DÉVELOPPEMENT ÉOLIEN DES TERRES DE LA SEIGNEURIE DE BEAUPRÉ

Rapport complémentaire

Dossier n° 502017
Juillet 2007
Rév. n° 00

Le présent document répond aux questions et commentaires adressés au Consortium Boralex inc./Société en commandite Gaz Métro/Séminaire de Québec dans le cadre de l'analyse de recevabilité de l'étude d'impact sur l'environnement pour le projet de développement éolien des terres de la Seigneurie de Beaupré sur le territoire non organisé du Lac-Jacques-Cartier.

Figure 2
 Contraintes environnementales et humaines
 à l'échelle du Québec méridional

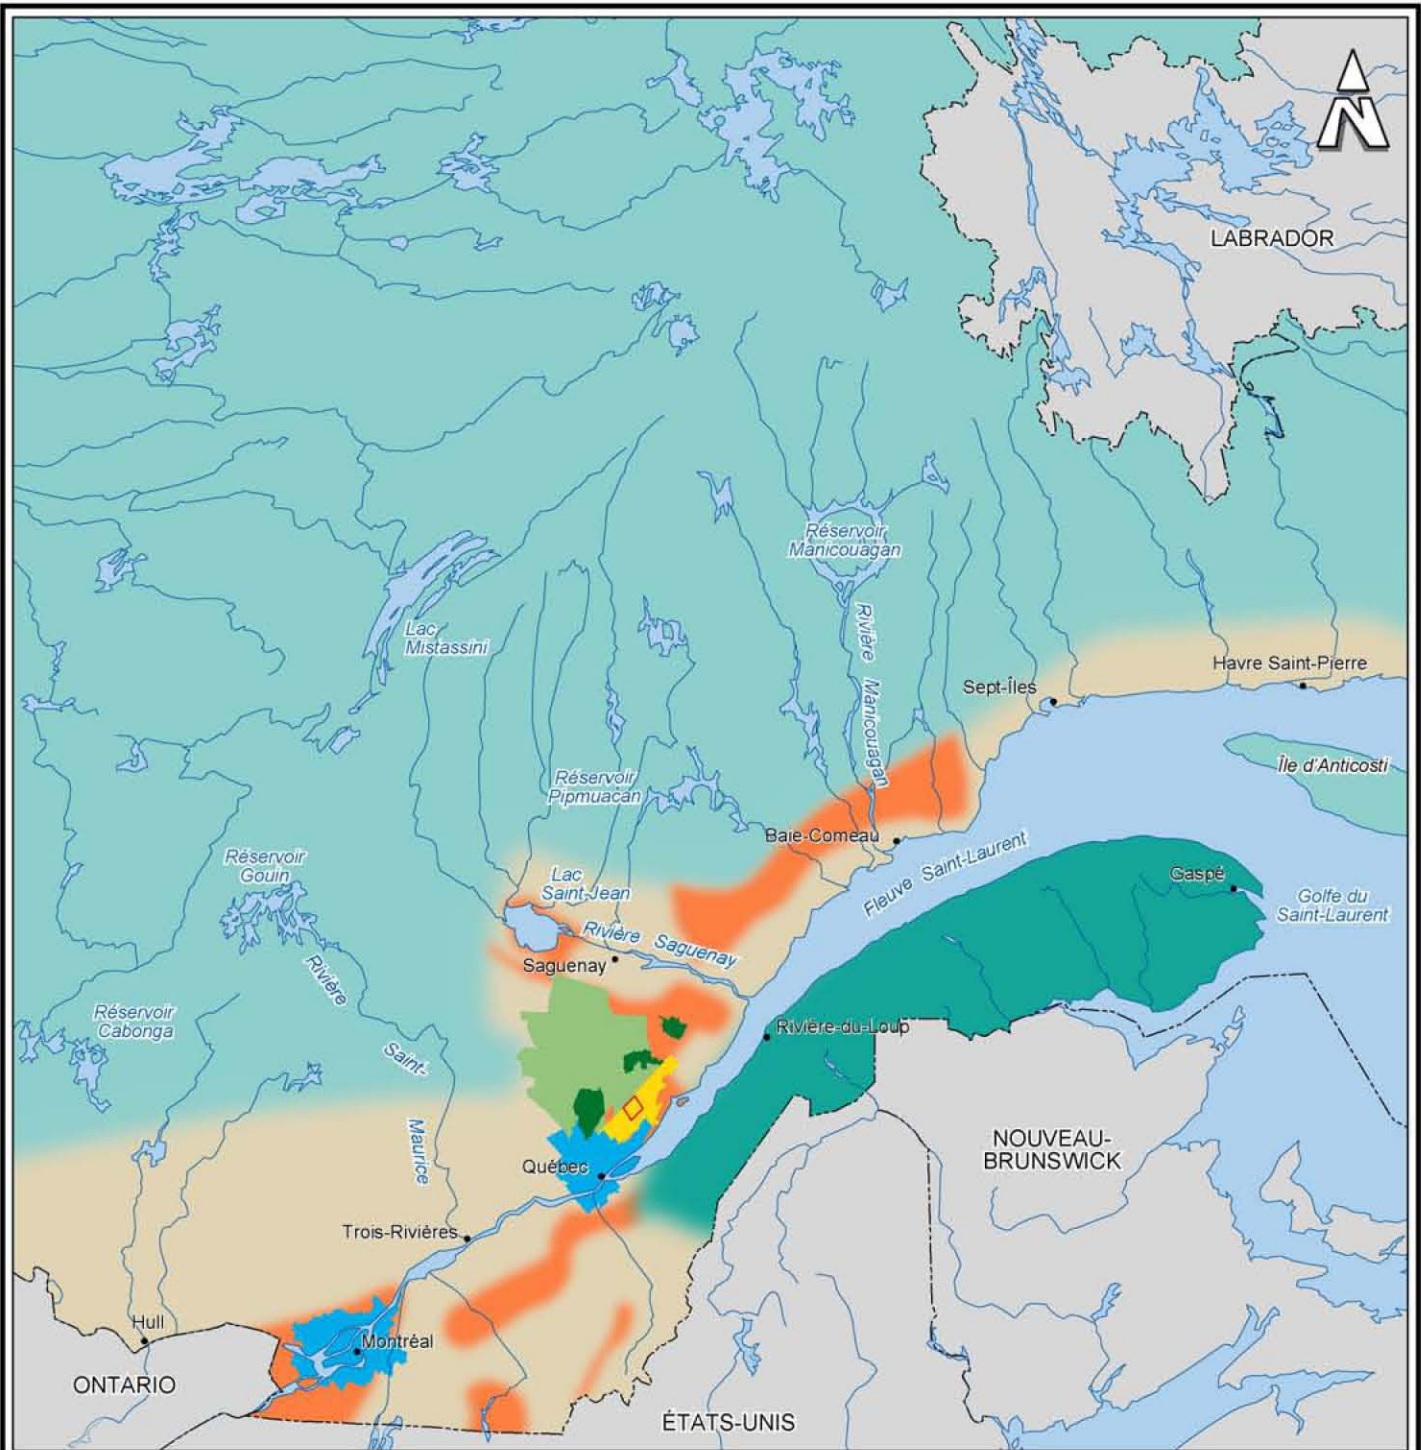
QC-2 Les récentes commissions du Bureau d'audiences publiques sur l'environnement sur les projets de parcs éoliens des régions du Bas-Saint-Laurent et de la Gaspésie ont mis en lumière l'importance pour l'initiateur de bien expliquer la démarche et les éléments qui ont été utilisés afin de circonscrire son domaine d'études sur le territoire. Or, l'étude d'impact ne fait que présenter le résultat de cette démarche (figure 1.1). Par conséquent, nous demandons au Consortium de démontrer, à l'aide d'une ou plusieurs nouvelles cartes, le cheminement qui conduit à ce choix final, en utilisant tout paramètre qui permet d'illustrer votre démarche de choix de site, tels le potentiel éolien, les diverses contraintes réglementaires, les zones de fortes pentes, etc.

RCQ-2 À l'été 2005, afin de faciliter le développement éolien au Québec, le ministère des Ressources naturelles et de la Faune a déposé un atlas du potentiel éolien de tout le territoire québécois (étude préparée par Hélimax et AWS Truwind, 2005). À partir de cette étude, Boralex a identifié les différents territoires présentant un fort potentiel éolien. Une carte à cet effet est présentée à la figure 2. Par la suite, un processus d'analyse de préfaisabilité s'est effectué en imposant des restrictions territoriales :

Figure 5
Nouvelles localisations des postes élévateurs

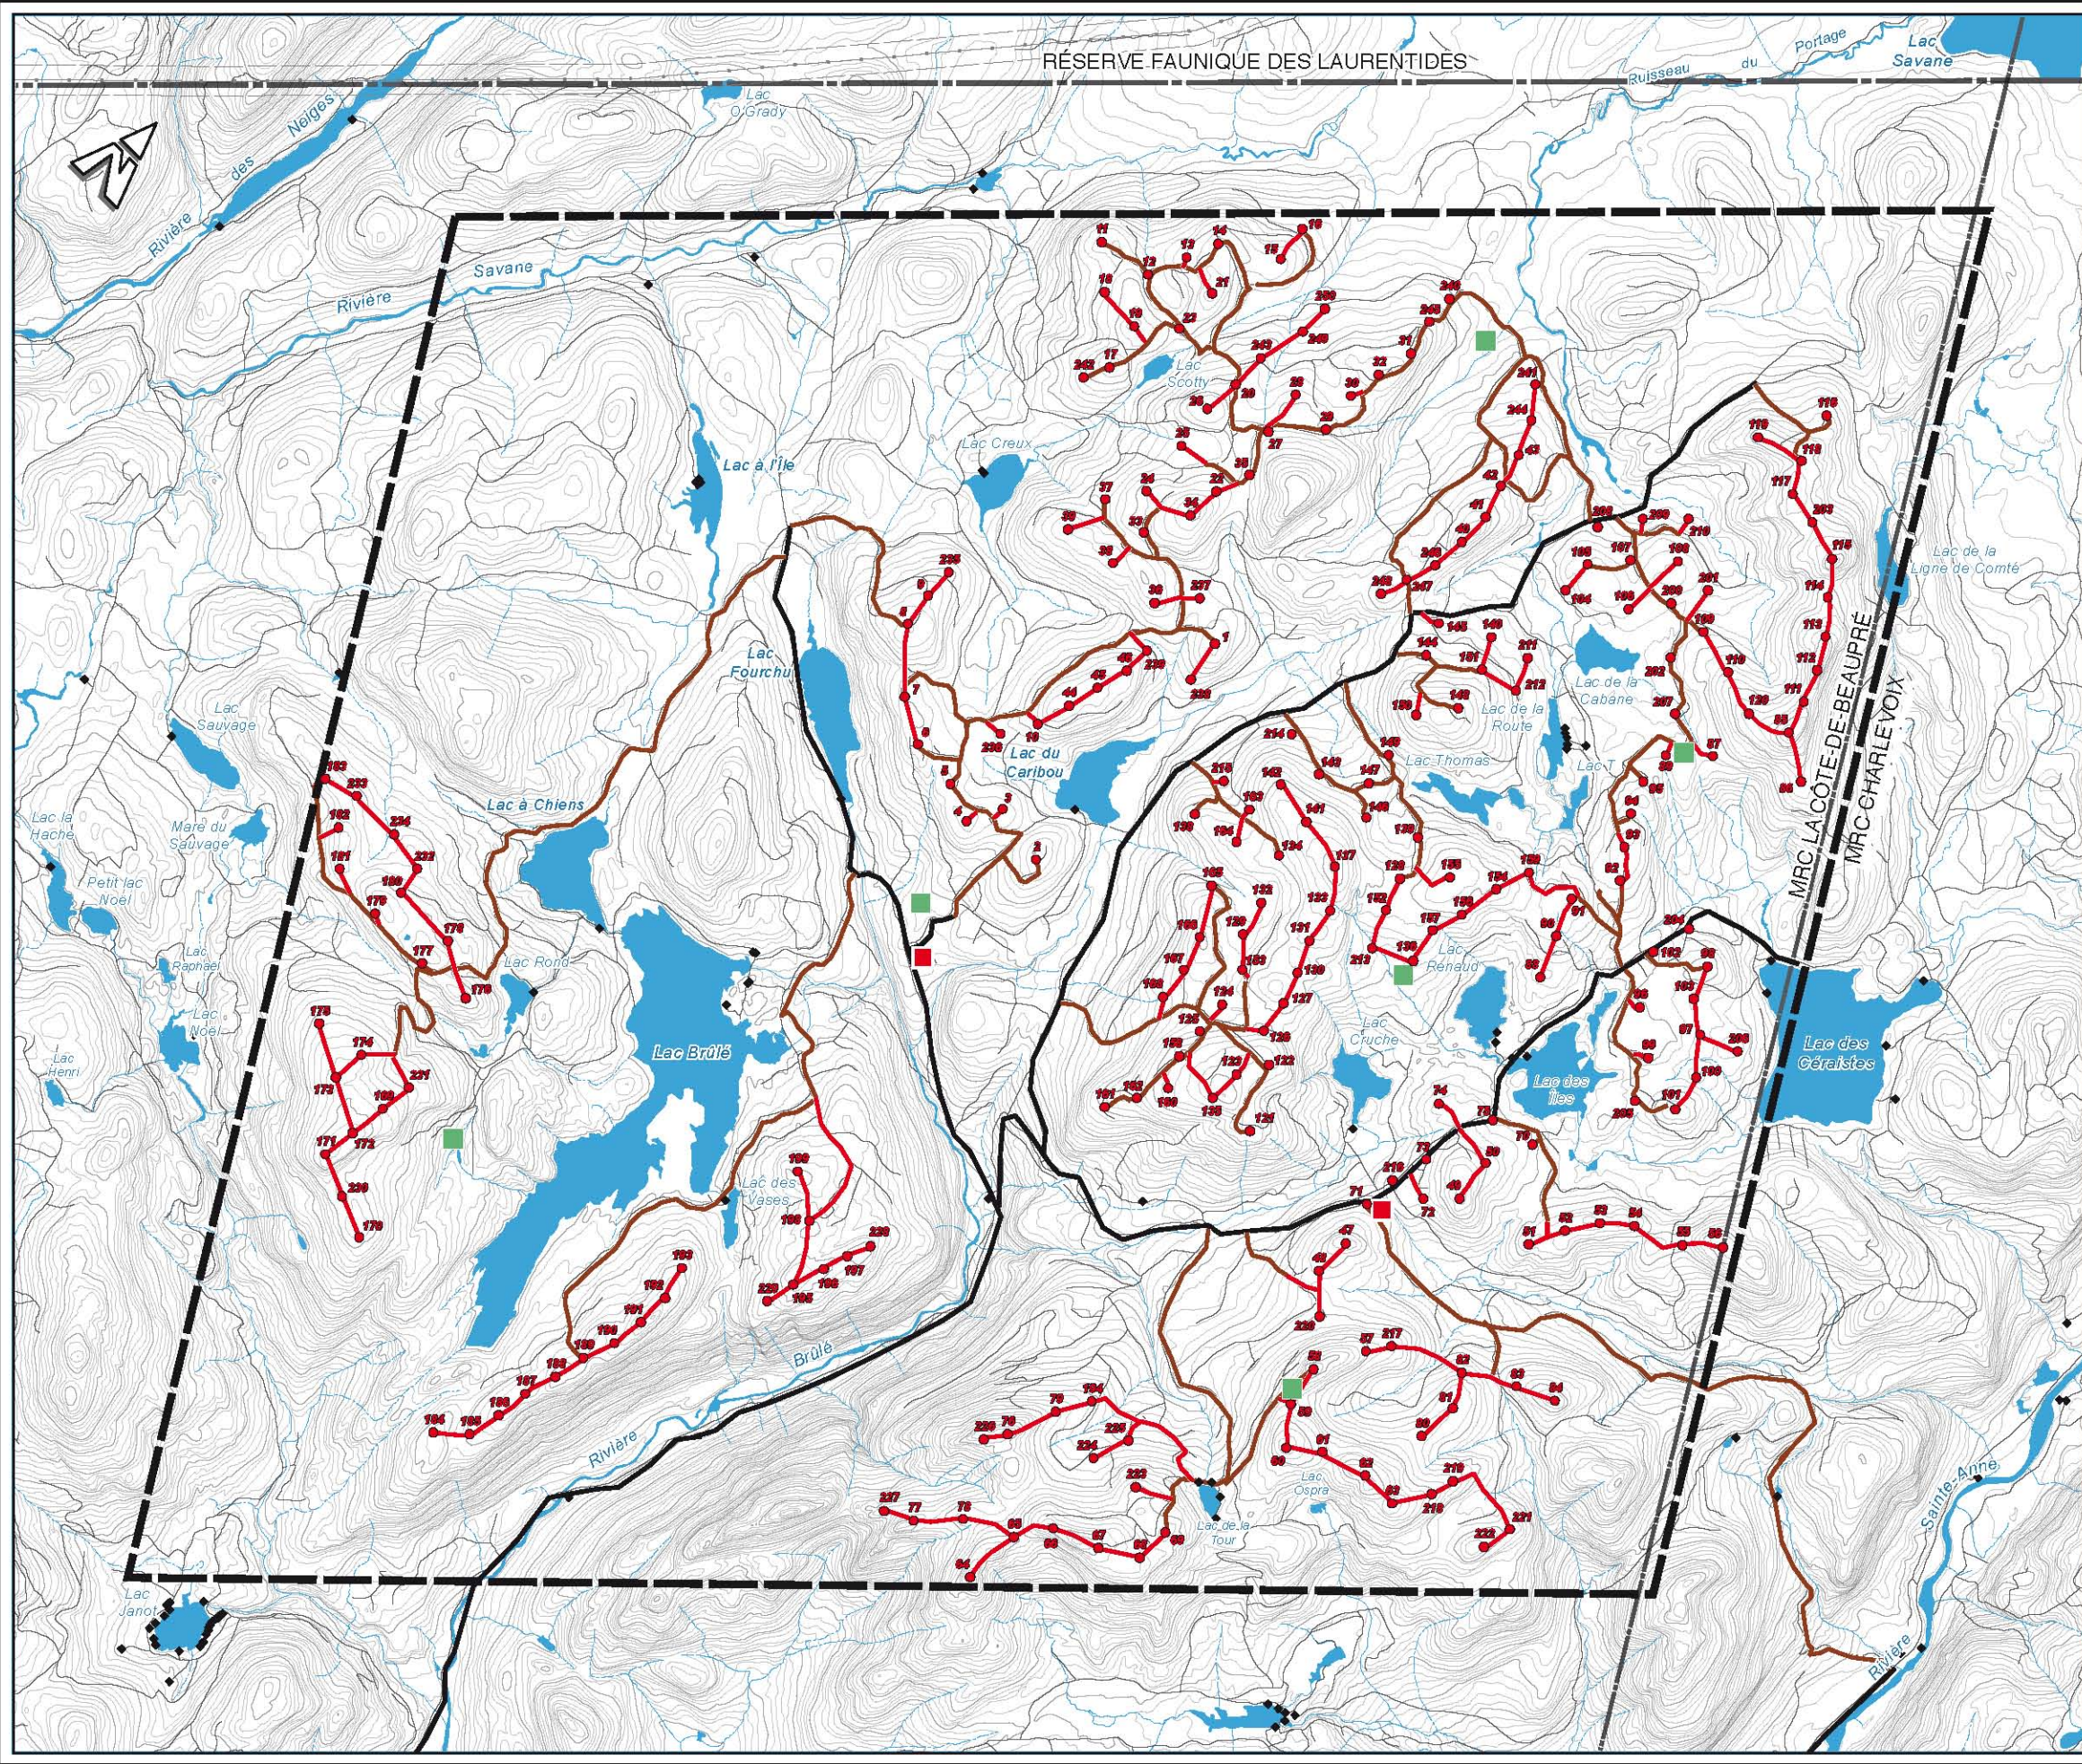
QC-15 Expliquer la présence d'un poste éleveur de tension en amont d'un ruisseau s'écoulant dans le lac Brûlé, éloigné de tout chemin d'accès ou de tout site d'implantation d'éolienne.

RCQ-15 La position des sous-stations, présentée dans l'étude d'impact, a été révisée. Le nombre de sous-stations est passé de cinq emplacements à deux emplacements. Les nouvelles localisations des sous-stations sont présentées à la figure 5.

RCQ-76 Le poste élévateur présenté initialement à l'étude d'impact sera déplacé, il n'y aura donc plus de poste à cet endroit. La nouvelle localisation des postes élévateurs est présentée à la figure 5. Ceux-ci seront aménagés selon la description présentée à la section 3.2.3.9 Postes élévateurs de l'étude d'impact.

Figure 6 Courbe de la main-d'œuvre

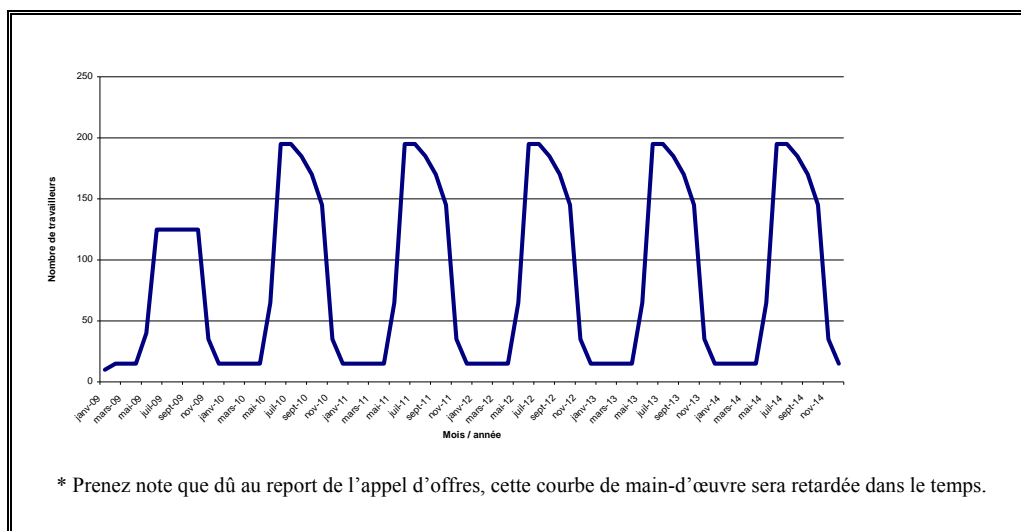
QC-20 Dans l'étude, l'initiateur estime la répartition des dépenses totales d'investissement aux niveaux local, régional et provincial de la façon suivante : « 30 % du coût des éoliennes doit provenir de la région Gaspésie-Îles-de-la-Madeleine (environ 200 M\$) et 60 % de l'ensemble des coûts doit provenir du Québec (environ 600 M\$) ». Il serait opportun de fournir aussi l'estimation des coûts au niveau local. De plus, il devrait évaluer la part des retombées locales et la façon dont les retombées seront générées à chaque niveau (exemple : achat d'équipements, types de main-d'œuvre, etc.).

RCQ-20 Quoique le projet ne soit pas uniquement orienté pour répondre à l'appel d'offres d'Hydro-Québec, les promoteurs entendent se conformer à ses règles. Hydro-Québec exige que 60 % des coûts du projet soient de provenance québécoise (contenu provincial) et que 30 % des coûts des éoliennes proviennent de la région Gaspésie-Îles-de-la-Madeleine (contenu régional). Le 30 % de contenu régional étant inclusif dans le 60 % de contenu provincial, il demeure une autre part des coûts totaux du projet à être dépensée dans la province. La grande portion de cette part sera dépensée localement, soit au sein de la Communauté Métropolitaine de Québec, où se situe le projet. On a qu'à penser aux installations civiles et électriques (le « Balance of Plant »). Ces installations représentent 20 à 25 % du coût du projet et la quasi-totalité de la main-d'œuvre des sous-traitants et des fournisseurs impliqués dans la réalisation de ses installations, qui proviendront de la Communauté Métropolitaine de Québec pour des raisons de logistique. En ajoutant les frais de développement qui sont dépensés localement, nous pouvons donc établir sans trop de risques un seuil de développement local à 20 % (environ 200 M\$). Les retombées locales sont différentes selon les périodes d'intervention envisagées. En période d'aménagement le nombre d'emplois variera entre 10 et 195 (voir figure 6).

Figure 8

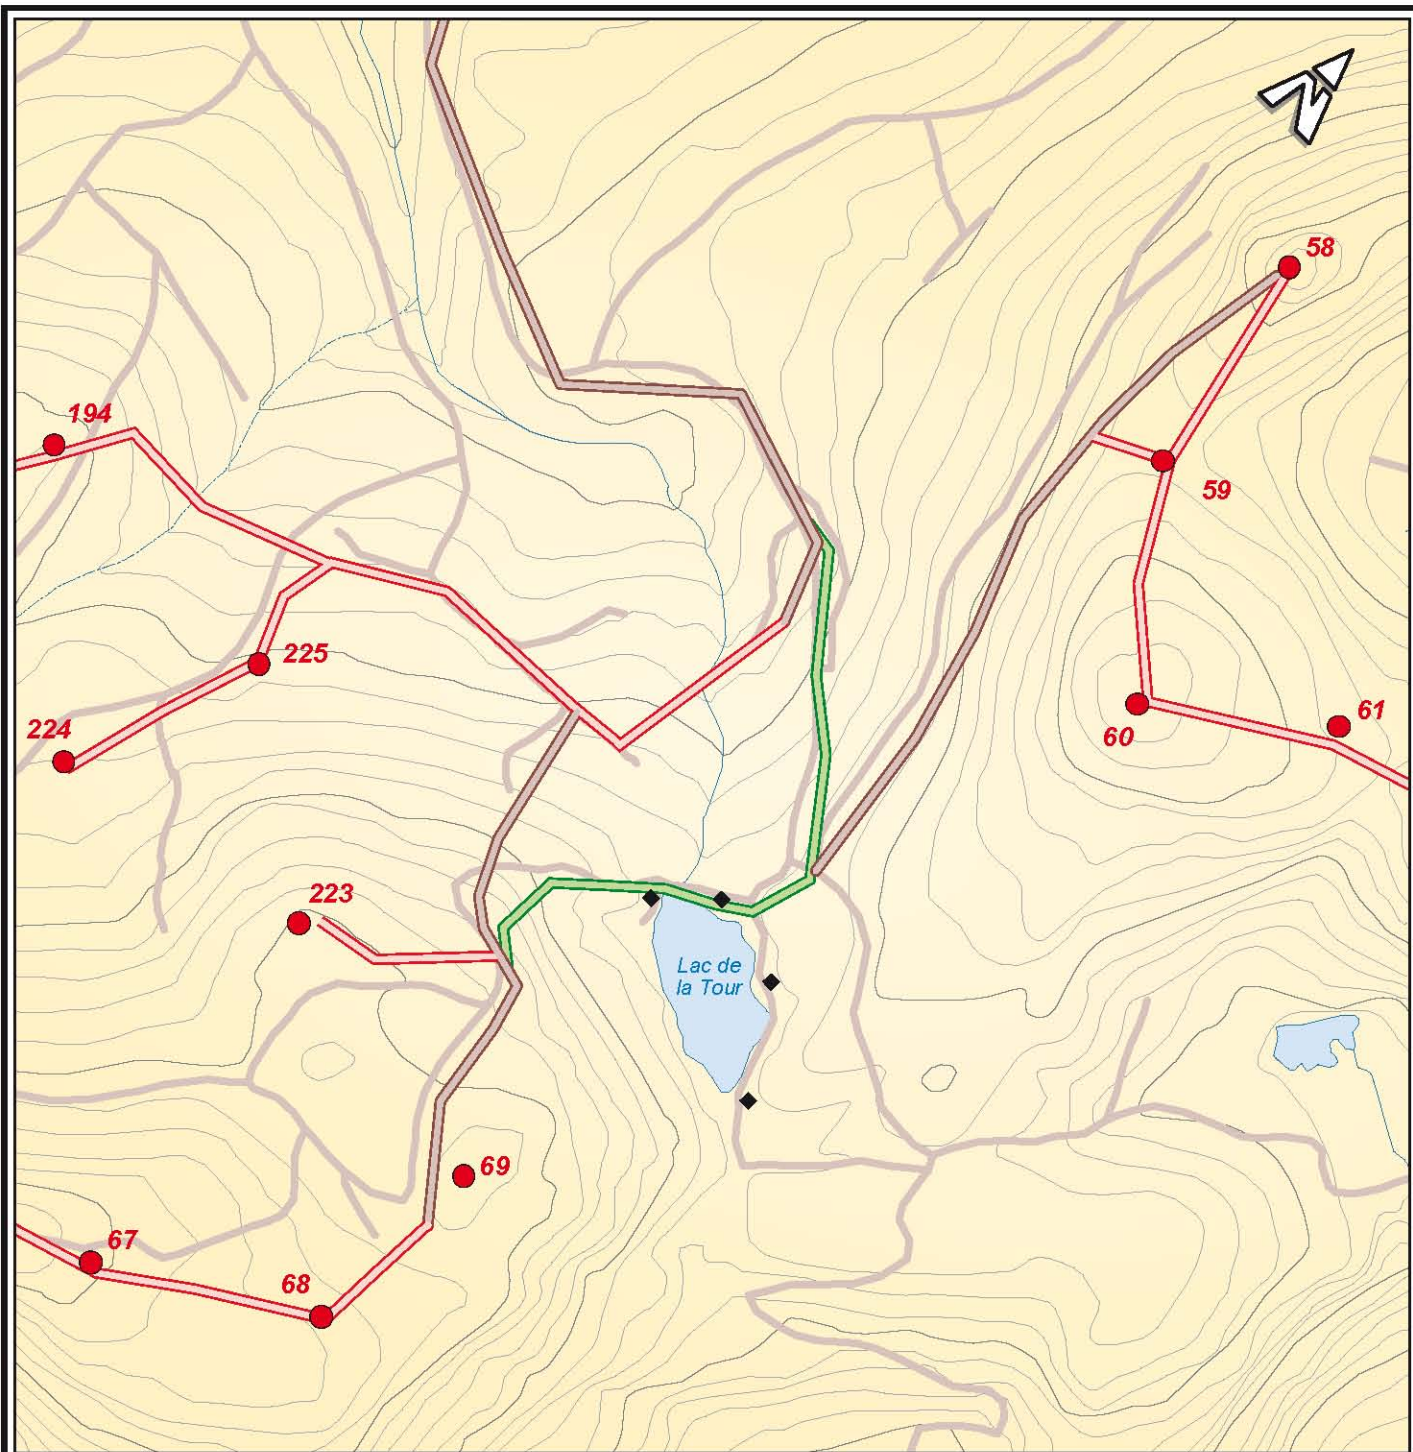
QC-38 D'après la figure 3.1, un chemin d'accès menant à une quinzaine d'éoliennes dans l'extrême sud de la zone d'étude, et passant sur la berge du lac de la Tour, devra être amélioré. La situation paraît comparable au droit du lac des Vases, près du lac Brûlé. Dans les circonstances, comment comptez-vous respecter les dispositions du RNI?

RCQ-38 Dans le secteur du lac de la Tour, le tracé du chemin sera modifié, le nouveau tronçon sera construit à une distance de 350 m au nord du lac, conformément au RNI. Le nouveau chemin proposé sera d'une longueur de 1 000 m et d'une largeur de roulement de 4 à 5 m totalisant une emprise de 6 m, tel que décrit à la section 3.2.3.7 de l'étude d'impact. La figure 8 illustre la modification apportée au chemin d'accès dans ce secteur.

Ce nouveau chemin nécessitera la traversée d'un cours d'eau permanent ainsi que des travaux de déboisement de l'ordre de 0,3 ha au total. Cette superficie s'ajoute aux 151,8 ha mentionnés à l'étude d'impact.
